DODATEK č. 3

SMLOUVA O DÍLO
„Raudnitzův dům – bydlení pro seniory“

číslo smlouvy 0021/0/OMI/19

NÁVRH OCENĚNÍ ZMĚNY

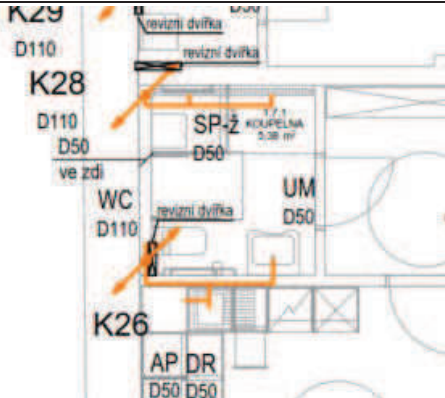
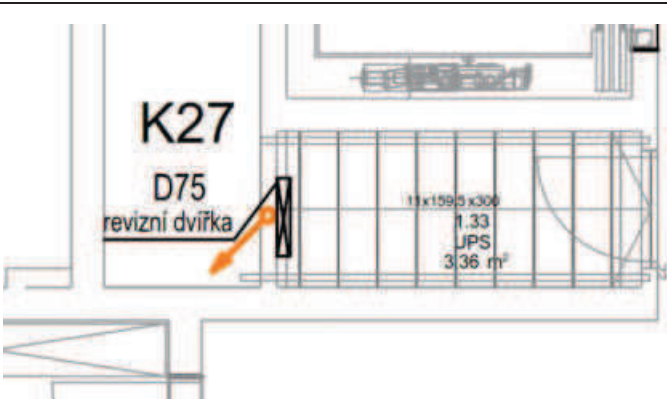
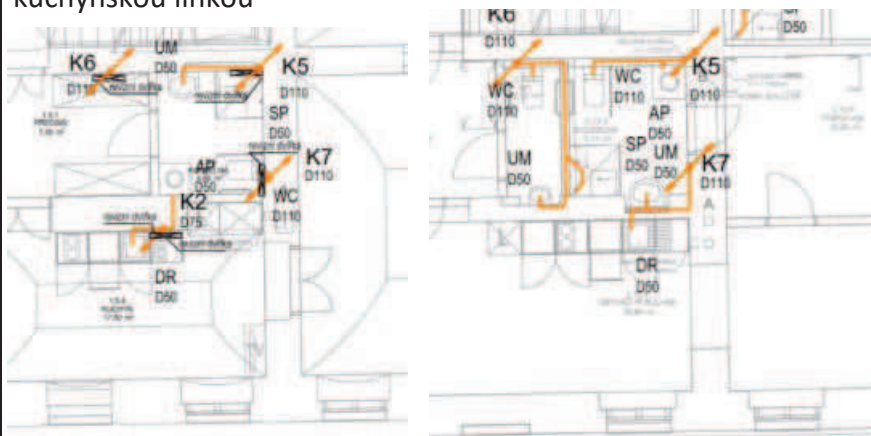
$l_{c, max} = 27$ m (jedna úniková cesta)

$l_c = 14$ m $\leq$ $l_{c, max} = 27$ m $\Rightarrow$ **vyhovuje**

Evakuace vyhovuje

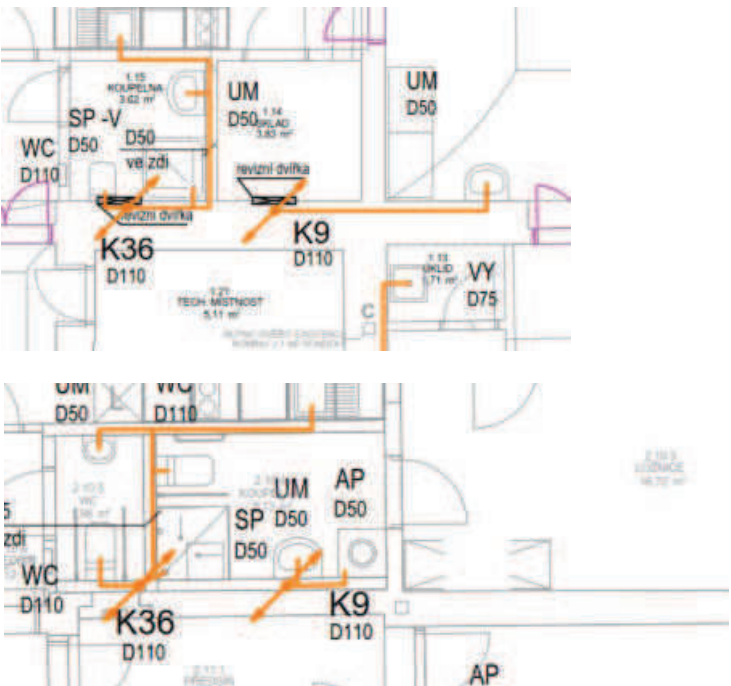
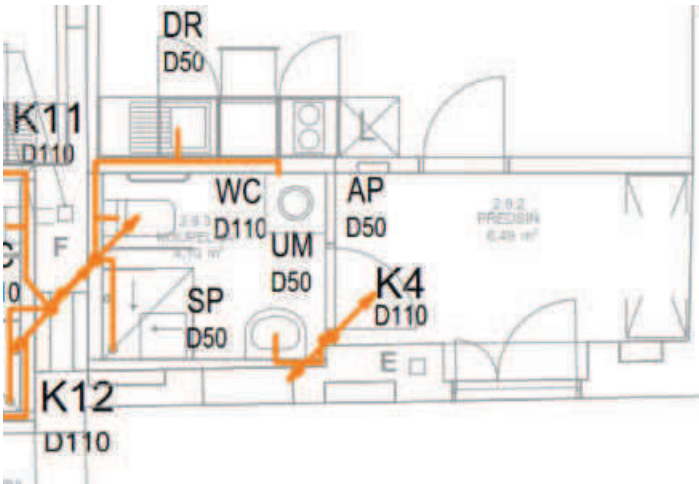
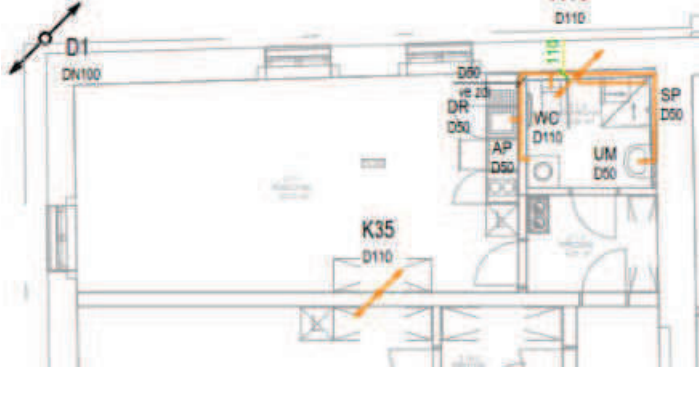
- prosím prověřit i s projektantem PBŘ otevírání dveří na volné prostranství.

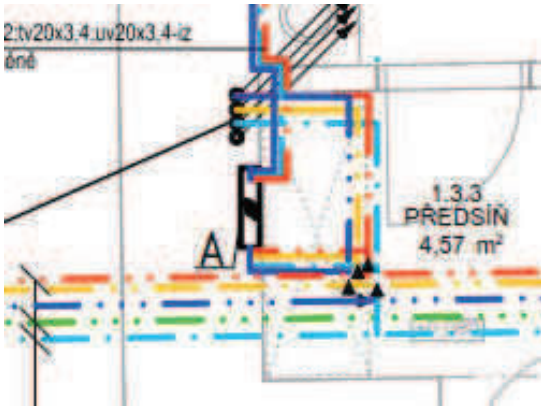
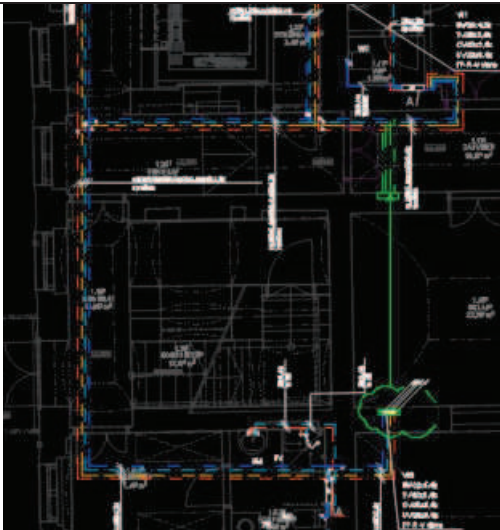
74	Opravdu jsou ocelové překlady obetonované s výztuží? V detailu u oken sýpky to je, ale je to všude i mimo sýpku? 14. Nové překlady nad vybouranými otvory z ocelových I profilů budou chráněny betonem. Tloušťka krytí profilu betonem musí být $c = 25$ mm s výztužnou sítí s maximální vzdáleností prutů 250 mm a nejmenším průměrem 4 mm v obou směrech, která bude umístěna po obvodu průřezu.	
----	---	--

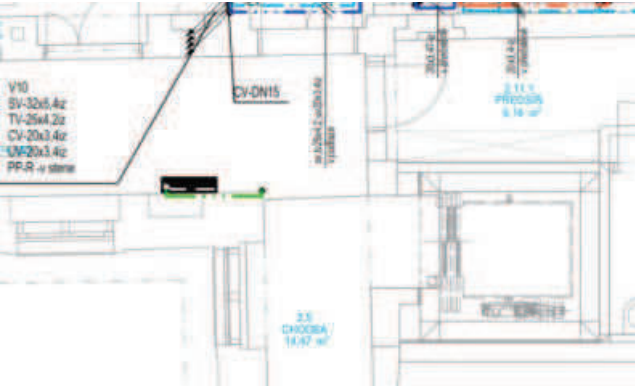
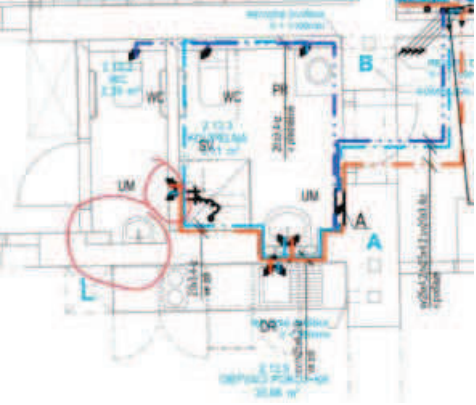
83		K pračce chybí kanalizace + nebylo by jednodušší zrušit K26 a dotáhnout to ke K28?		
84		K27 – proč zde jsou revizní dvířka, když je zde napojen pouze úkap od chladicí jednotky nad dveřmi – mimochodem chybí kanalizační odvod ke dveřím		
85		Nechybí na K4a přívzdušňovací ventil?? Mimochodem není zakreslen na rozvinutém řezu		
86	K6 a K5 je možné sdružit do jednoho svodu umístěného v pozici mezi umyvadlem a sprchovým koutem v 1.NP (upřímně čistící kus v prostoru sprchového koutu, kde odstříkuje voda je hodně špatný nápad), zároveň čistící kus za prostorem pro skříň též!			
87	K2 je zbytečná, je možné přetáhnout do K7, zároveň se předejde čistícímu kusu za kuchyňskou linkou

88	Nebylo by jednodušší zrušit K9 a stáhnout to do K36?? 	
	D.1.4.1.b.2 KANALIZACE PUDORYS 2NP_REV01	
89	 K4 – DN110 se opravdu nevejde do stěny tl. 100 mm!	
90	 Jak jsou řešeny akustické vlastnosti mezibytové stěny tl.250 pokud do ní bude zasekána trubka DN 110??	
91	Další připomínky viz. 1.NP

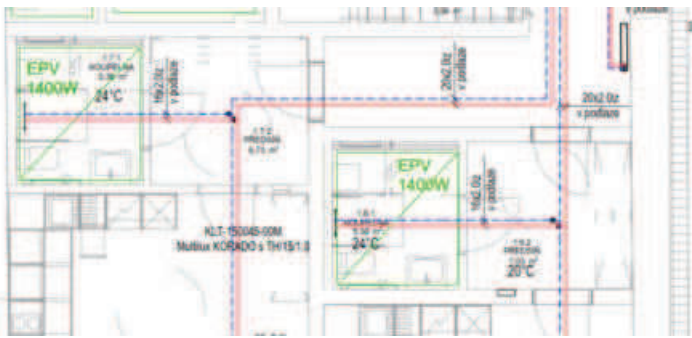
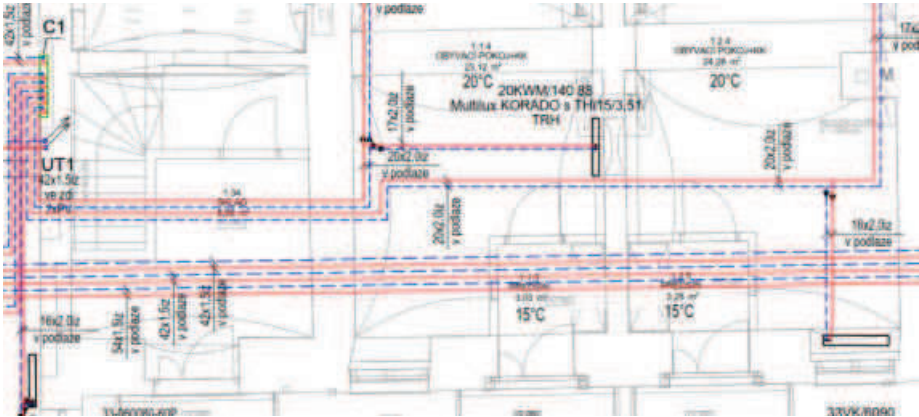
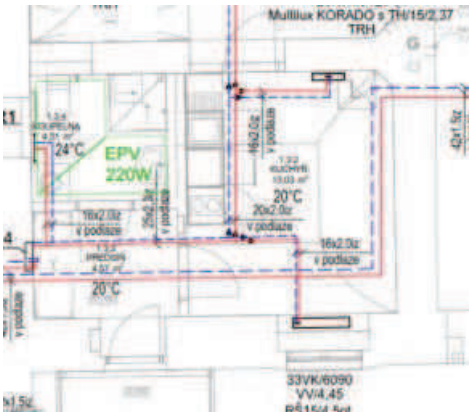
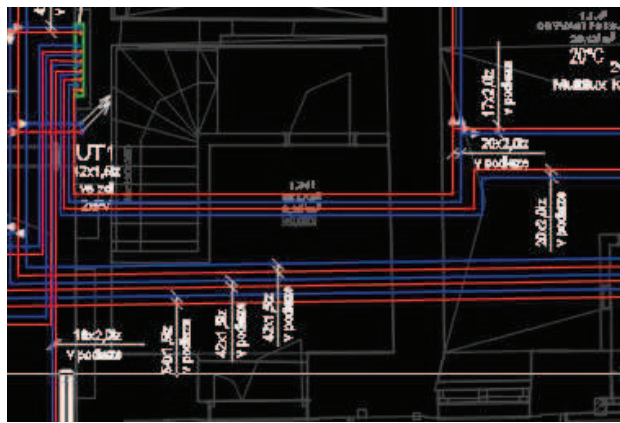
101		Neumísťovat budíky za pračku (pokud by tam chtěli dát na pračku sušičku, tak je znemožněn přístup
102	Nutná koordinace trubek v podlahách – zejména páteřní trasy v chodbách – musí se seskládat s topenářskými trubkami a do podlahy se musí vejít i jejich křížení (třeba v chodbě 1.20 – tam se kříží topení s topením a tohle všechno i s vodou a je to nad suterénem, takže tloušťka podlahy je limitovaná)	
103	Bytová měřicí stanice vody – v bytě 1.3 umístěná za vestavěnou skříní??? Nebyla by lepší v koupelně? A ideálně kdyby to v té podlaze šlo mimo vestavěnou skřín pro případ nějaké havárky a výměny. Stoupačky stejně tak...když pominu to harakiri v podlaze, nebylo by rozumnější tu odbočku ke stoupačkám vysadit ve společenské části a z té strany stěny mít i stoupačky? Nahoře nad tím je taky společenská místnost a kdyby se náhodou někdy musely trubky vyměnit/opravit tak podle mě lepší ze společných prostor než někomu sekat v bytě...

104		
		Nestálo by za to případně upravit dimenze potrubí a tu stoupačku netahat z bytu ale z chodby? Nahoře by vylezla v předsíni za kuchyní...a ušetřím minimálně za podcházení dvou nosných zdí. Návrh je zeleně

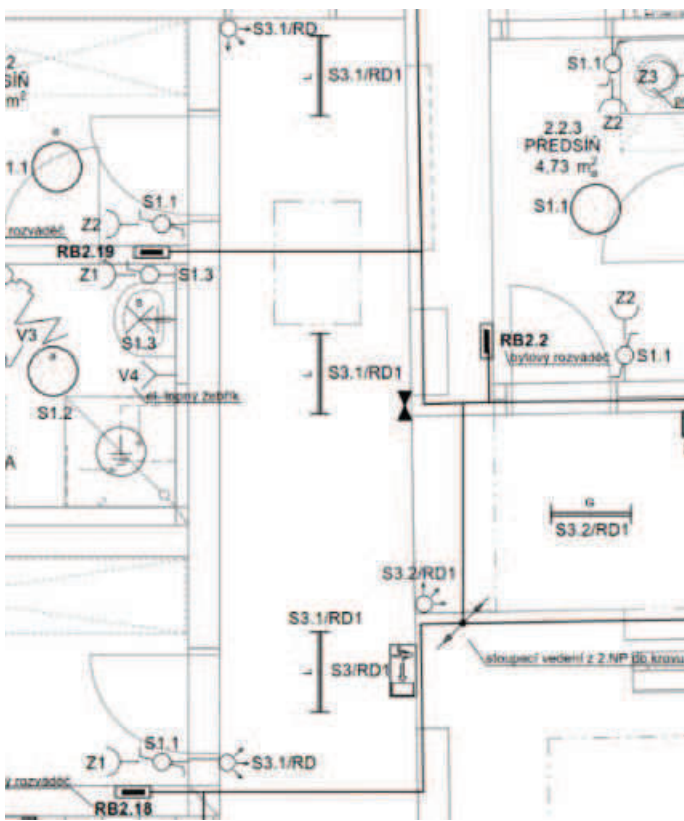
112	Ověřit výšku světel ve foyer 1.31 aby se vešly pod VZT jednotku v podhledu je 54 cm místa, jednotka má 34cm + závěs cca 10 cm....jako vím, že vzduchařům se moc nechce dělat řezy, ale zrovna v tomhle místě by jeden lokální udělat mohli

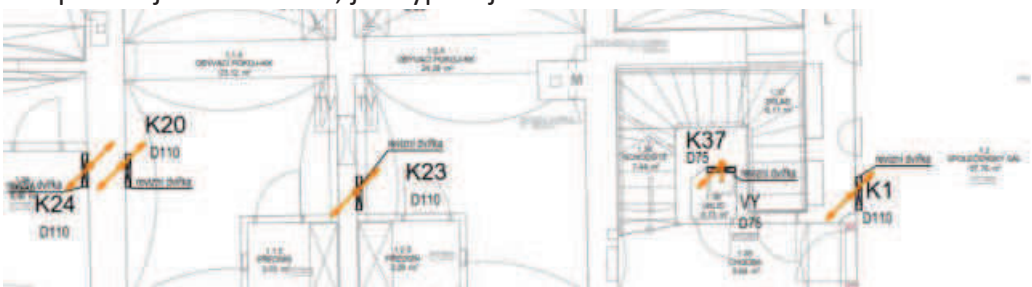
Okno z požárního úseku N1.09 z m.č. 1.6 bude pevně s požární odolností EI 30 DP3 - viz **Opatření !**

RH: v zasílané revizní dokumentaci je změněna specifikace okna On/1-35 dle upraveného požárního požadavku

D.1.4.1 – KANALIZACE A VODOVOD		
	D.1.4.1.b.1 KANALIZACE PUDORYS 1NP_REV01	
75	K32 - pozor na kolizi mezi nádržkou geberitu a svislým vedením! NG: poloha ležatého potrubí je pevná, potrubí nevede nad střechní koleno je pod nádržkou, potrubí bude ponecháno

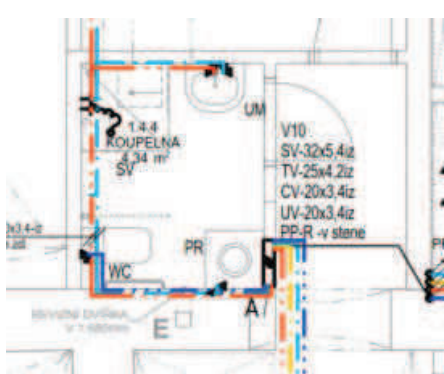
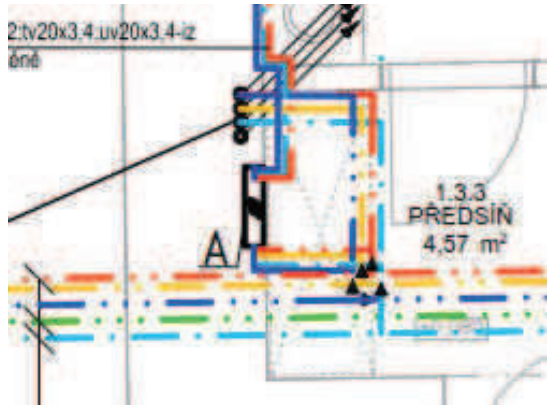
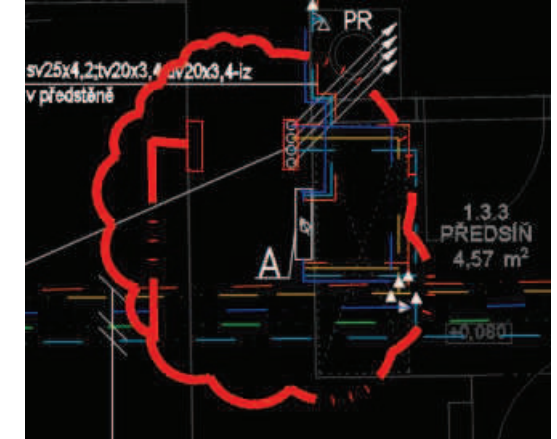
76	 K31 – DN 110 ve zděné 125?? – lepší zaplentovat do foyer v rohu u dveří NG: odpadní potrubí v základech je už instalováno, v konstrukci podlahy bude redukce na D50 dále povede jenom připojovací potrubí D50 k umyvadlu JCH: k umyvadlu určitě povede DN50, ale ze 2.NP jede přes celou výšku patra DN110 ve zděné příčce 125!	
77	V hygienickém centru chybí odvod kondenzátu od VZT jednotky, i když je to popsáno v TZ „Odvod kondenzátu od VZT jednotky bude řešen přes záchovou uzávěrku HL 136NT.“ NG: odvod kondenzátu bude doplněn potrubím D 32 se suchou zápachovou uzávěrkou JCH: ve výkrese kanalizace stále nezakresleno	
78	Chybí odvod kondenzátu od fancoilu v serverovně NG: bude doplněno	
79	Opravdu musí být revizní dvířka v obytných/pobytových místnostech?? Jak jsou velká, kde přesně jsou umístěna, jak vypadají?  NG: budou přesunuté do 2 .NP vedle WC JCH: K23 jsou dvoje revizní dvířka, jak v 1.NP, tak 2.NP???

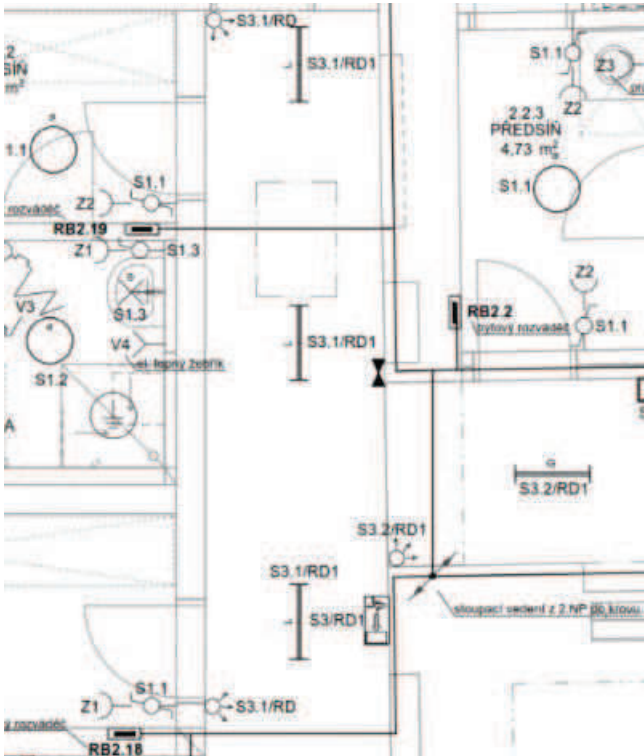
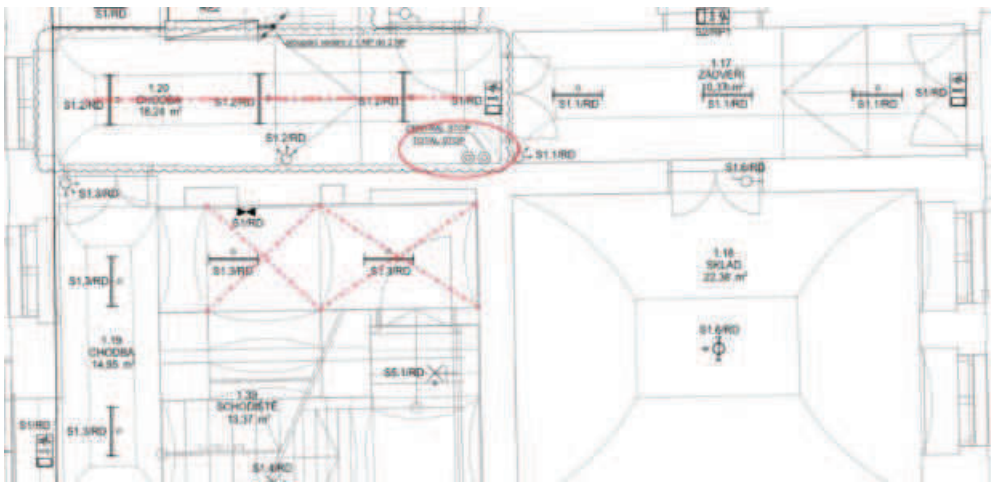
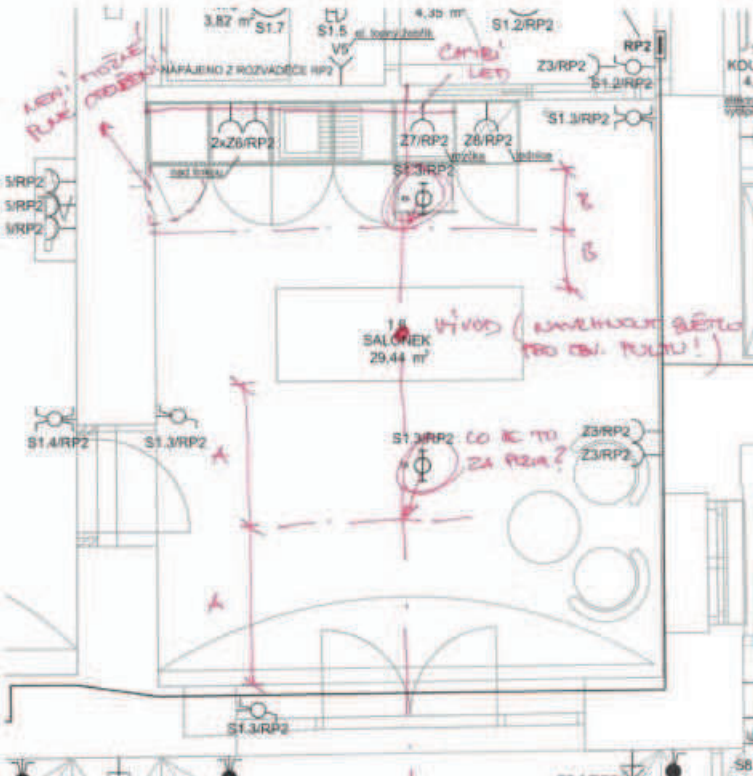
- 128** Rozváděč RE2 má elektro kreslené v nice, kde je ve stavařině psaný rozdělovač ÚT. Co má být kde? Niky jsou dle ASŘ rozdílně velké a topenář ho má kreslený ještě úplně mimo...

RH: bude zkoordinováno s ASŘ

JCH: NENÍ ZKOORDINOVÁNO

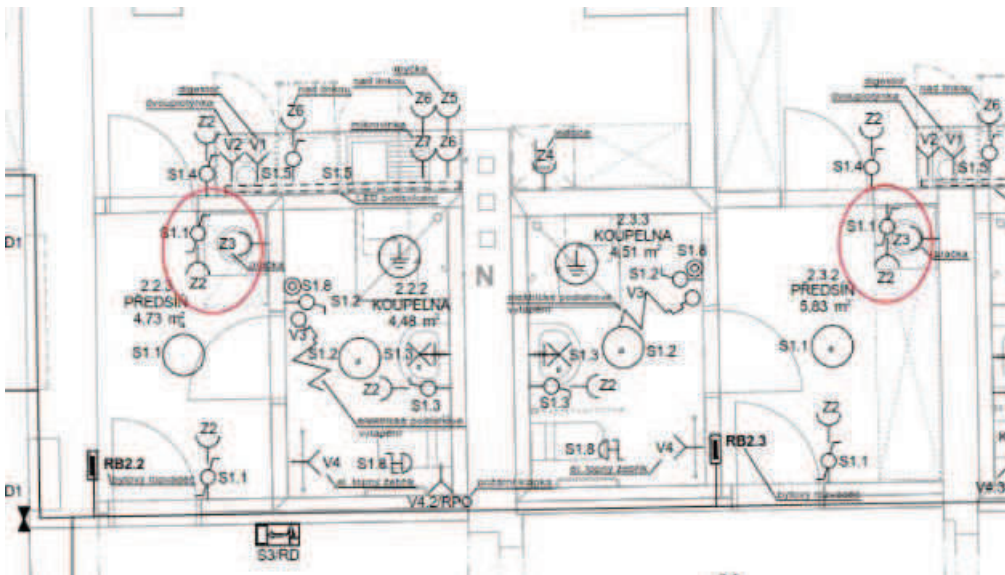
- 129** Jen k prověření – vzdálenosti únikových cedulek, obecně cca 10x jejich výška, tj. pokud jsou vysoké 10 cm, tak 10m, pokud 15cm tak 15m. Prověřit, jestli jsou dle PBŘ nasvícená všechna požární zařízení – nejen hydranty, ale třeba i hasičáky. Hydranty vypadají že snad jo, hasičáky nejsou nikde kreslené...

RH: rozmístění tabulek bude prověřeno dle norem
